COMITÉ DE COMPRAS Y LICITACIONES

LISTADO DE PREGUNTAS Y RESPUESTAS NO. 1 RELATIVO A LA LICITACIÓN PÚBLICA NACIONAL No. LPN-CPJ-26-2017, PARA LA ADQUISICIÓN DE EQUIPOS DE INFORMÁTICA PARA LA JURISDICCIÓN INMOBILIARIA.

3. Puertos de Video:

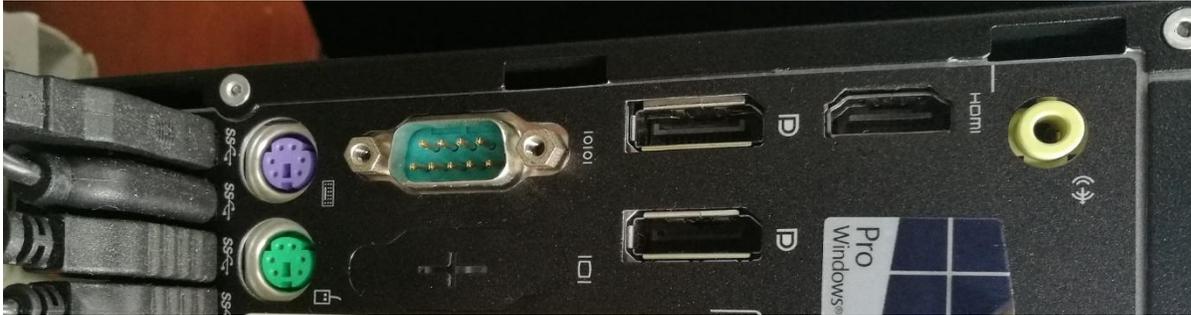
Los fabricantes de procesadores determinan la cantidad de monitores que puede manejar cada equipo por el chipset, y en este caso es el Q270. Es importante que se determine esta característica, ya que de lo contrario la solicitud de hasta 3 puertos de video digital sería contraproducente. ¿Si no se agrega esta característica bajo el chipset comercial Q270, solicitamos nos indique si considerarían que se presente un equipo que puede brindar 1 puerto HDMI y 1 puerto DP?

En la actualidad disponemos de equipos Puertos: (2 Display Port y 1 Puerto HDMI). Favor acogerse a lo especificado en el pliego.
